Objet : Avis de l'autorité environnementale – Parc éolien des Vallées à Mouriez
N° d'enregistrement Garance : 2018_2254

**Avis délibéré de la mission régionale
d'autorité environnementale
Hauts-de-France
sur le projet de
parc éolien des Vallées à Mouriez (62)**

n°MRAe-2018-2254

Source : étude d'impact

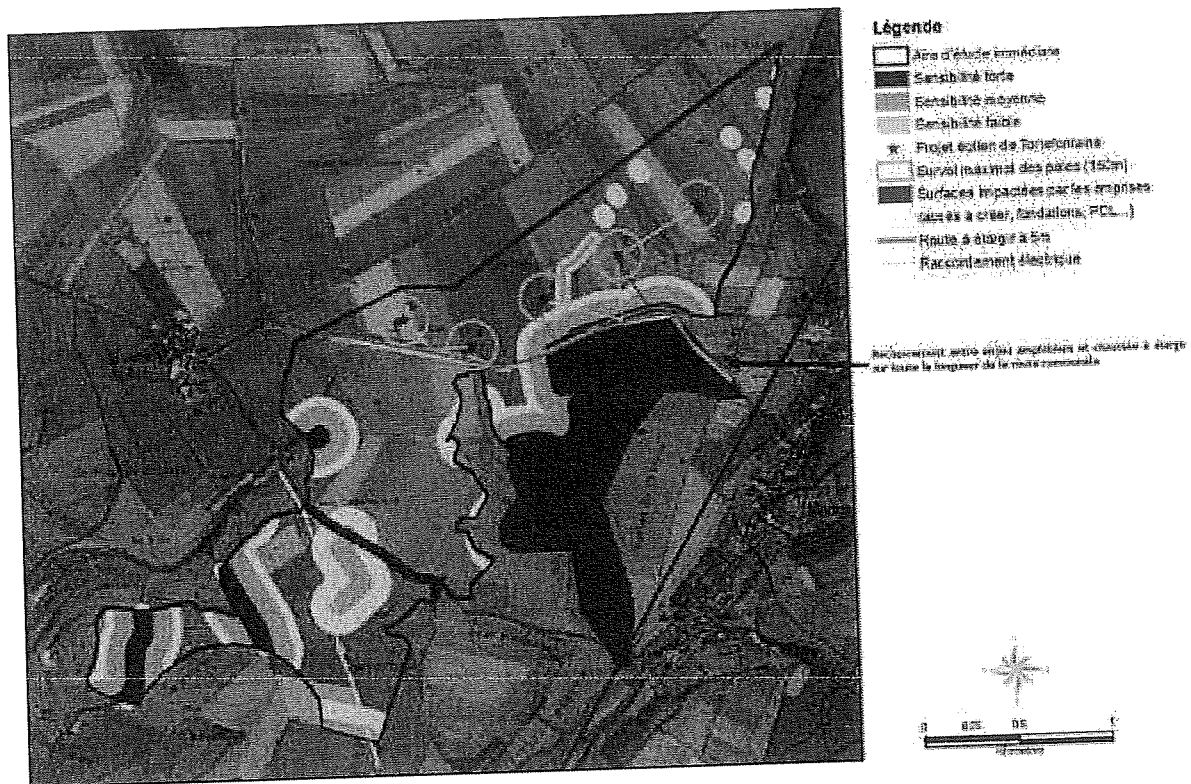
On note 7 ZNIEFF de type 2 le long des vallées, 2 sont situées à proximité du projet (« basse vallée de la Canche et ses versants en aval d'Hesdin » au nord, « basse vallée de l'Authie et ses versants entre Douriez et l'estuaire » au sud). La limite de la ZNIEFF la plus proche de l'aire d'étude immédiate est distante de 30 m.

15 ZNIEFF de type 1 décrivent des sites plus restreints au sein de ces grands ensembles : zones humides des vallées de la Canche et de l'Authie, boisements, vallées sèches, affluents de la Canche, coteaux bocagers et calcicoles ; les plus proches sont pour la vallée de l'Authie « marais d'hébécourt et prés Valloires », « étangs et marais de Fontaine », « marais du Haut-Pont », « forêt de Dompierre », « forêt de Labroye et côtes de Biencourt » et pour la vallée de la Canche « marais et prairies humides de Contes », « forêt domaniale d'Hesdin et ses lisières », « réservoir biologique de la Planquette ».
